DIRECCIÓN DE PREVENCIÓN Y ATENCIÓN DE EMERGENCIAS

CONCEPTO TÉCNICO No. CT - 5283

Localidad	2. CHAPINERO
UPZ	90. PARDO RUBIO
Barrio o Sector Catastral	BOSQUE CALDERÓN
Dirección	CALLE 55 # 6 – 34
CHIP	AAA0090CKSY
Información Catastral	MANZANA 04, PREDIO 04
Fecha de Visita	20 DE JUNIO DE 2008
Área (Ha)	0.0176
Solicitante	CURADURÍA URBANA No. 4
Tipo de Amenaza	REMOCIÓN EN MASA

Figura No. 1 – Localización del predio ubicado en la CALLE 55 # 6 – 34 en el Plano Normativo de Amenaza por Remoción en Masa del POT.

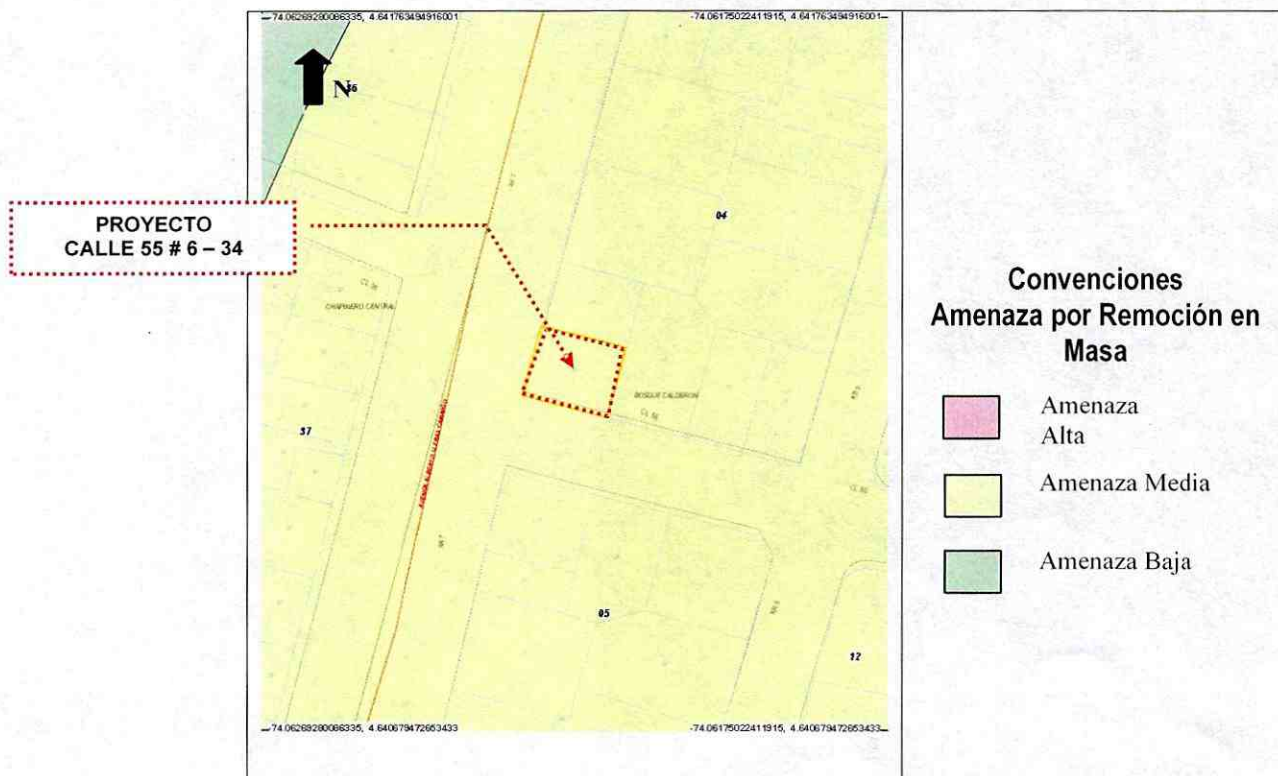
Conforme con el plano normativo "Amenaza por Remoción en Masa" del Plan de Ordenamiento Territorial de Bogotá – POT, el sector donde se localiza el proyecto de la CALLE 55 # 6 – 34, se encuentra en una zona de AMENAZA MEDIA por procesos de remoción en masa (Figura No. 1).

Foto 1. Aspecto general del predio donde se localiza el proyecto de la CALLE 55 # 6 – 34 en la localidad de Chapinero.

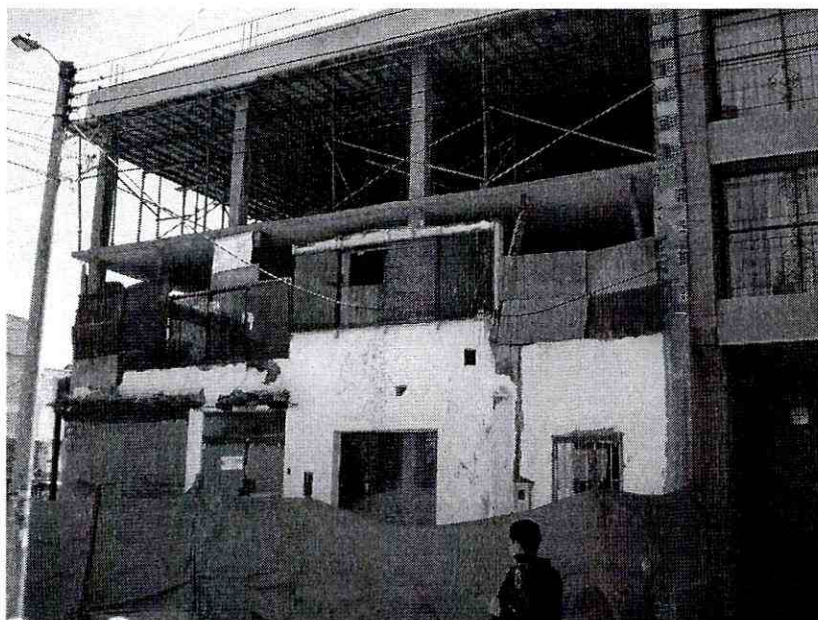
En el momento de la visita se observó que en el predio objeto de concepto técnico se desarrolla una obra de construcción a la cual no fue posible acceder, toda vez que la misma se encontraba sellada por parte de la Alcaldía Local de Chapinero (Foto No. 1); no obstante, a partir de la observación realizada desde el exterior del predio y en el entorno, se estableció que en el sector no se presentan procesos de remoción en masa activos, que indiquen un movimiento generalizado del terreno.
